Vysvětlení, změna, doplnění zadávacích podmínek č. 7 (Dodatečná informace č. 7)

Veřejná zakázka: Oblastní nemocnice Jičín – pavilon psychiatrie – stavební práce

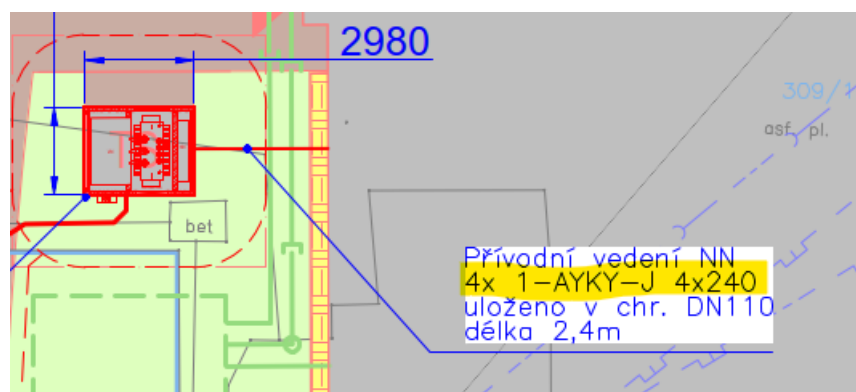
Z odpovědi na dotaz č. 9 uvedené v dodatečných informacích č. 4 vyplývá, že objednatel požaduje realizaci přístupového systému v technologii 2N Access Commander.

Projektová dokumentace přístupového systému je však zpracována zcela odlišně a to jako klasické sběrníkové řešení s použitím centrálních řídicích jednotek na lince. Oproti tomu systém 2N je koncipován jako IP řešení s odlišnou kabeláží, způsobem napájení (PoE) a celkovou topologií systému.

Na základě soutěžního výkazu výměr a výkresové dokumentace není možné přístupový systém v technologii 2N realizovat. Pro každou čtečku 2N je v tomto případě nutné samostatné datové připojení z datového rozvaděče, což při počtu 103 čteček představuje 103 samostatných přípojí. Tomu však neodpovídá rozsah kabeláže uvedený ve výkazu výměr, kapacita zakončení na patch panelech ani kapacita volných portů aktivních síťových prvků. Díky většímu množství kabelu, bude nejspíš nutné upravit dimenze elektroinstalačního úložného materiálu.

Z uvedených důvodů žádáme o úpravu projektové dokumentace a výkazu výměr tak, aby byly v souladu s požadovaným již stávajícím systémem 2N.

V dokumentu „D.2-2 Situační schéma trasy VN“ je uvedeno:

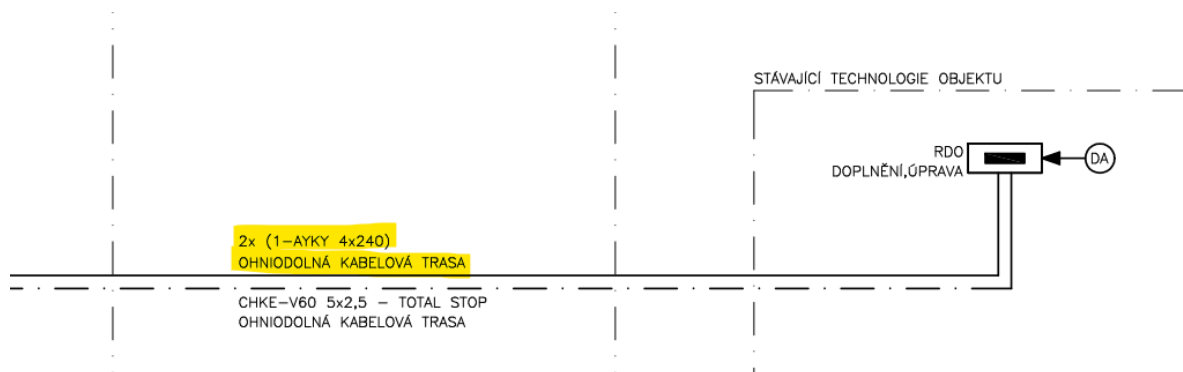
Uchazeč má k tomuto následující:

Ve VV se nenachází položky pro dodávku ani montáž zmiňovaného kabelu AYKY.

Opakující se dotaz, již vysvětleno a opraveno, sjednoceno ve VV a aktualizované PD

V dokumentu „23026-DPS-D.1.4.5-SO 01-32 – Schéma rozvodů NN areál“ je uvedeno:

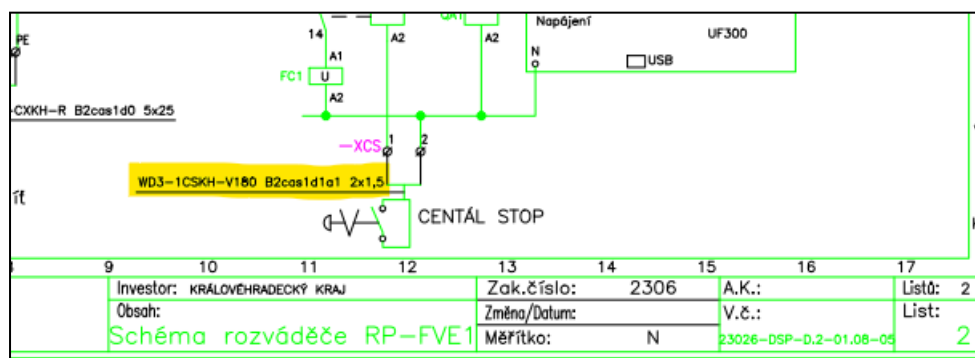
Zadavatel uvádí požadavek na funkčnost kabelové trasy při požáru, ale také uvádí, že kabeláž má být provedena kabely AYKY 4x240. Kabelový propoj do dieselaagregátu musí být schopen také zachovat funkčnost při požáru.

Uchazeč prosí o opravu.

V dokumentu „23026-DSP-D.2-01.08-05 _Rozvaděč RP-FVE1“ je uvedeno:

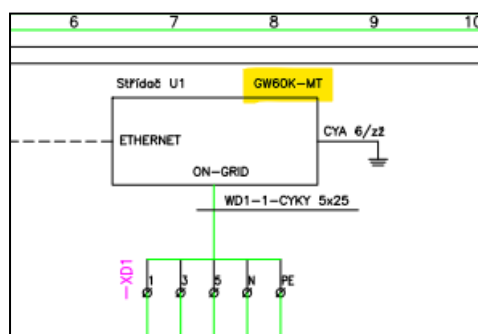
Kabeláž pro tlačítko Cental Stop FVE není obsažena ve výkazu-výměr.

Uchazeč žádá o doplnění.
